改善箇所説明図

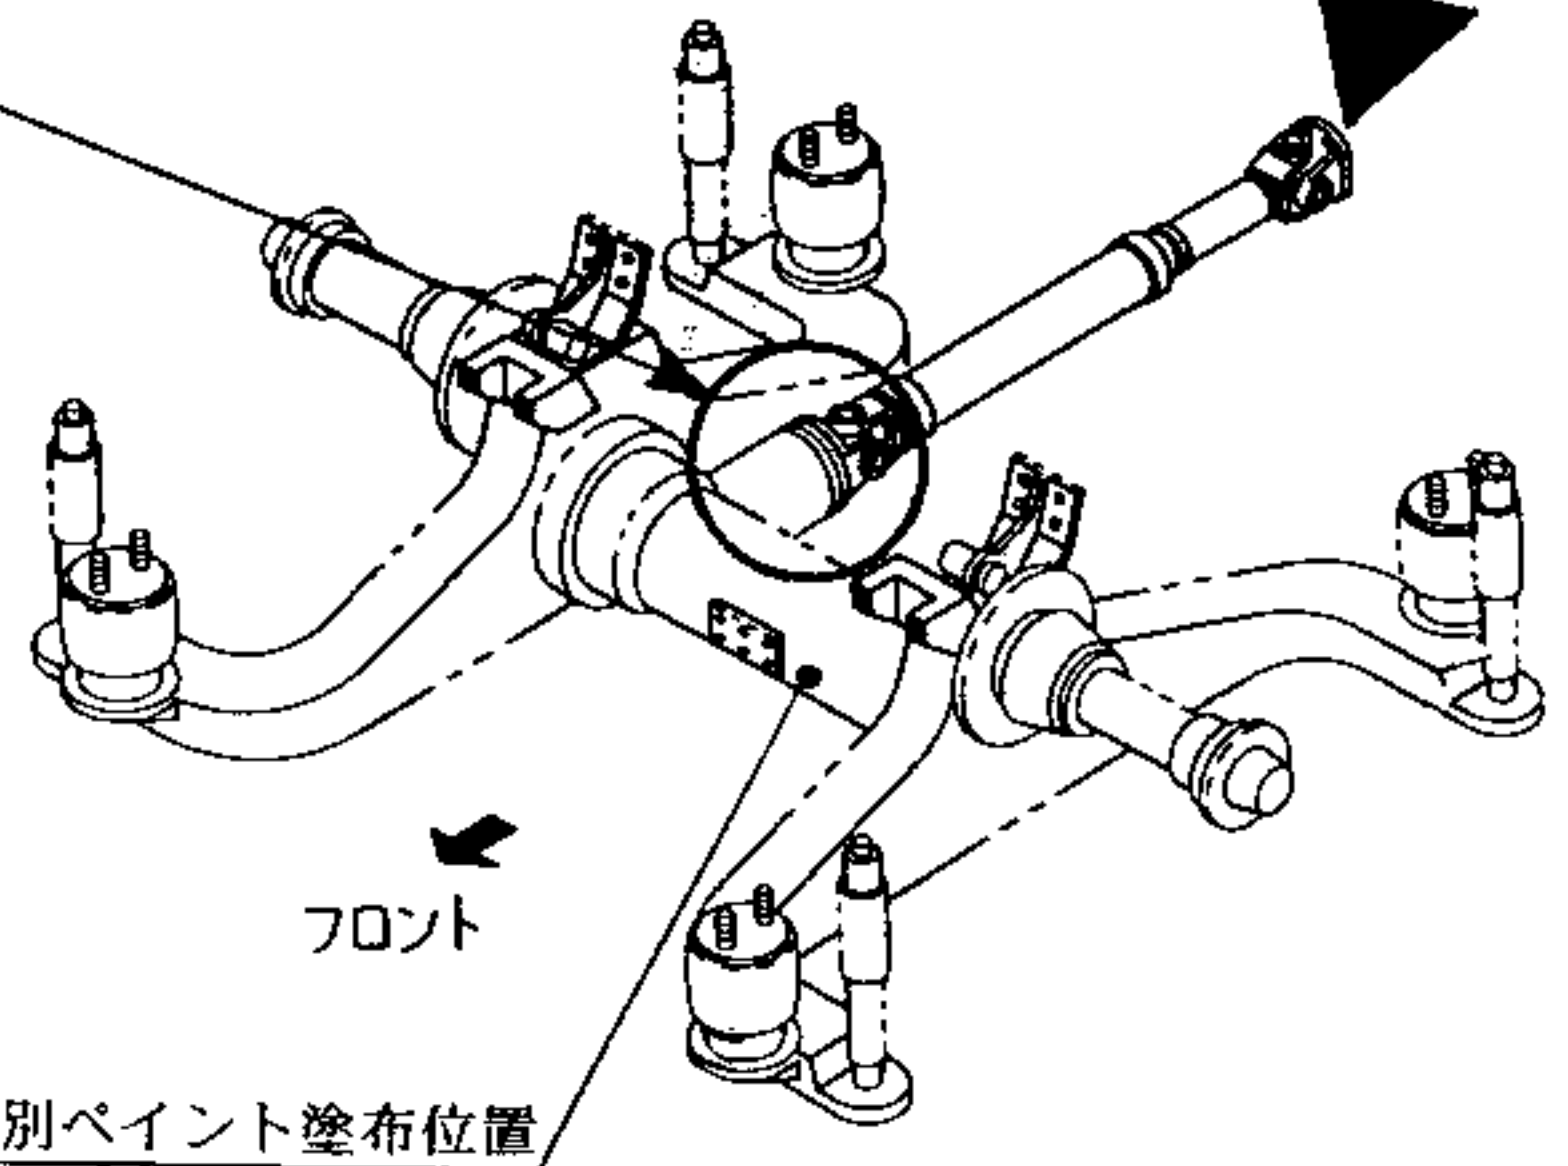
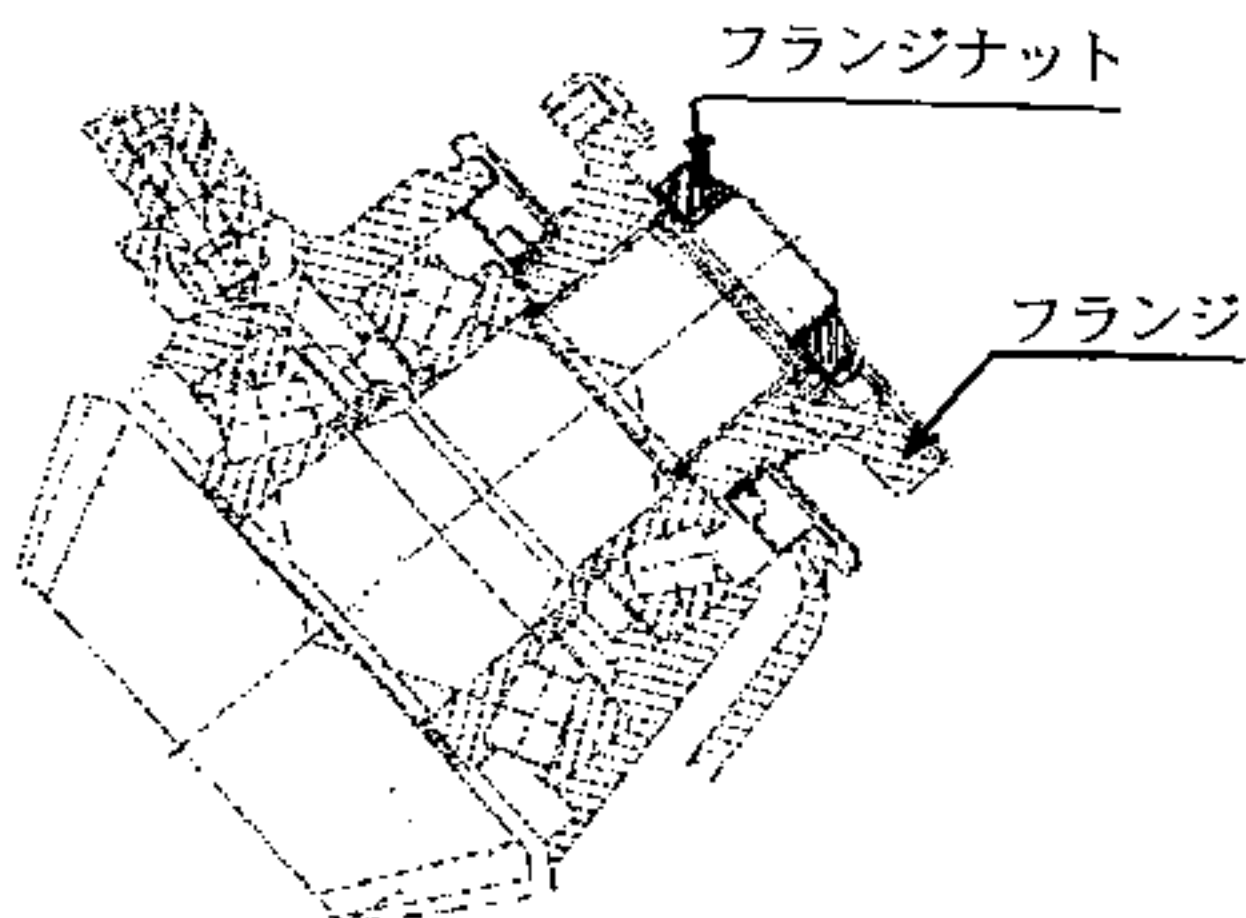
基準不適合発生箇所

動力伝達装置において、差動装置（デファレンシャルユニット）のフランジの締結方法が不適切なため、フランジナットの締付けトルクが不十分となりフランジが弛み異音が発生し、そのままの状態で使用を続けると、プロペラシャフトが差動装置から外れ、走行不能になるおそれがある。

改善内容

全車両点検し、正規トルクで締付ける。

なお、損傷している部品は新品と交換する。

識別；差動装置に黄色ペイントを塗布する。
